**COMUNE DI PAVIA
SETTORE LAVORI PUBBLICI**

APPALTO N. 5/14

APPALTO PER LA FORNITURA DEL SERVIZIO ENERGIA AI SENSI E PER GLI EFFETTI DELL'ALLEGATO II DEL D.LGS.115/2008 E S.M.I., NONCHÉ PER L'ESECUZIONE DEGLI INTERVENTI DI AMMODERNAMENTO TECNOLOGICO TRAMITE FTT (FINANZIAMENTO TRAMITE TERZI) PER GLI IMPIANTI DI PROPRIETÀ O NELLA DISPONIBILITÀ DEL COMUNE DI PAVIA CODICE CIG: 57138935AA-CODICE CUP: G11C14000020004.

**FAQ
(Frequently Asked Questions)**

SCHEDA DI RILEVAZIONE MATERIALI CONTENENTI AMIANTO

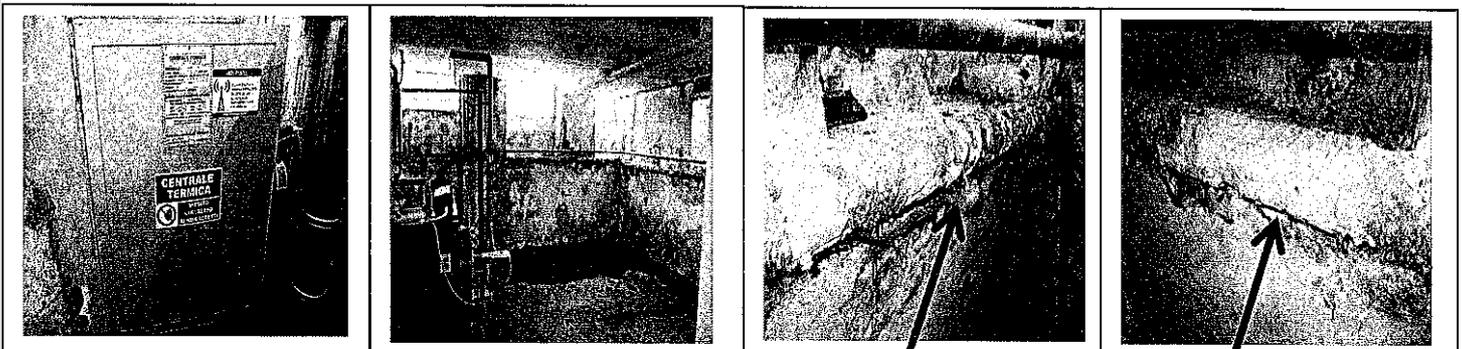
In particolare viene richiesto in riferimento alla pagina 32 del capitolato in quali punti dell'edificio è presente l'amianto e di che tipologia di amianto (consistenza).

Osservazioni: in fase di sopralluogo si individuano rivestimenti di tubazioni in stato di degrado, costituiti da materiali sospetti contenere amianto

A pag 32 del CSA è presente una tabella in cui vengono elencati gli impianti per i quali è stata svolta un'analisi di presenza amianto. A pag 31 del CSA si richiede la verifica puntuale della presenza di amianto presso gli altri impianti termici non verificati e la rimozione dell'amianto nei 2 impianti (centrali termiche) nei quali ne è stata verificata la presenza. Si allegano le schede di rilevazione materiali contenenti amianto e copia dei rapporti di prova dei materiali.

Dichiarazione: SULLA BASE DI QUANTO INDIVIDUATO NEL CORSO DELLA PRESENTE RILEVAZIONE E DEL CERTIFICATO DI LABORATORIO ALLEGATO, SI ATTESTA CHE NEL LOCALE DI CENTRALE TERMICA OGGETTO DELLA PRESENTE RILEVAZIONE SONO PRESENTI RIVESTIMENTI IN MATERIALI CONTENENTI AMIANTO.

SCHEDA DI RILEVAZIONE MATERIALI CONTENENTI AMIANTO

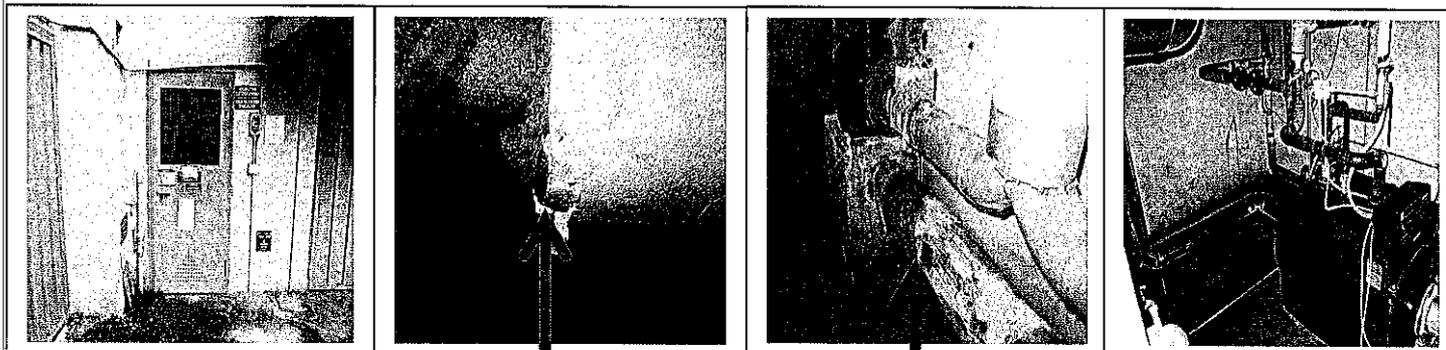
Osservazioni: in fase di sopralluogo si individuano rivestimenti di tubazioni in stato di degrado, costituiti da materiali sospetti contenere amianto

L'art. 1.23 del CSA, individua la necessità di smaltire l'amianto rilevato presso i siti: palazzina Flavia e scuola elementare Canna. Con l'obiettivo di valutare economicamente le attività di smaltimento, si richiede copia della mappatura dei due siti, individuante quantità e tipologia di amianto presenti.

Dichiarazione: SULLA BASE DI QUANTO INDIVIDUATO NEL CORSO DELLA PRESENTE RILEVAZIONE E DEL CERTIFICATO DI LABORATORIO ALLEGATO, SI ATTESTA CHE NEL LOCALE DI CENTRALE TERMICA OGGETTO DELLA PRESENTE RILEVAZIONE SONO PRESENTI RIVESTIMENTI IN MATERIALI CONTENENTI AMIANTO.

Vengono pubblicate le schede di rilevazione materiali contenenti amianto vedi FAQ n° 13
